**COMMISSION ROYALE DES MONUMENTS ET DES SITES
KONINKLIJKE COMMISSIE VOOR MONUMENTEN EN LANDSCHAPPEN**

Avis* de la C.R.M.S. émis en séance du 1^{er} février 2017

Demandes à examiner / Te onderzoeken aanvragen.

MOLENBEEK-SAINT-JEAN. Rue Mommaerts, 5.

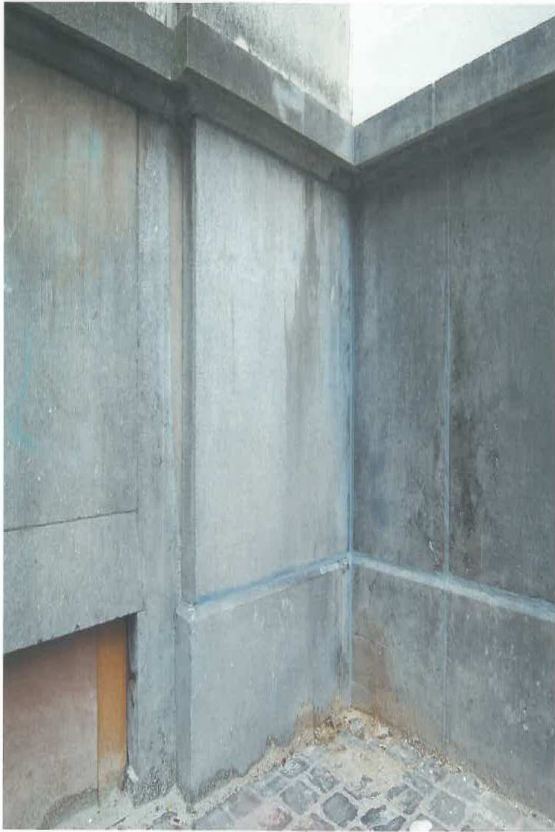
La CRMS pourrait accepter la rehausse de la toiture réalisée en infraction à condition de proposer une revalorisation des façades dont l'aspect actuel résulte d'interventions maladroites déjà anciennes mais qui ne semblent pas avoir fait l'objet de PU. Ces interventions ont fortement dénaturé l'aspect d'origine du bâtiment et dévalorisé le contexte de l'Ecole classée. La CRMS estime que le bien bénéficie d'une situation urbanistique importante et détient une réelle valeur architecturale. Elle propose dès lors de revoir le projet de manière plus respectueuse de sa situation d'origine et de son intégration à son environnement. L'amélioration des performances énergétiques des façades devra s'inscrire dans cette démarche. Elle suggère que le RCUZ, élaboré par la Commune, inspire cette démarche. Ceci implique notamment de :

- rechercher une solution pour le traitement de finition du profil du pignon donnant sur la placette dont l'aspect tronqué actuel est le résultat des infractions touchant le volume de toiture ;
- concevoir le projet des façades (matériaux, dimensions, formes et hiérarchie des percements, menuiseries extérieures) en cherchant à rétablir la cohérence de l'ensemble que le n°5 de la rue Mommaerts formait très vraisemblablement à l'origine avec le n°9 de la rue Laermans : le parement actuel, de mauvaise qualité et fort dégradé devrait être enlevé et remplacé par un nouvel enduit ;
- dégager la colonne en fonte soutenant l'angle coupé et remettre en valeur l'ancien dispositif d'entrée du commerce et envisager le maintien de l'affectation commerciale originelle pour le rez-de-chaussée.
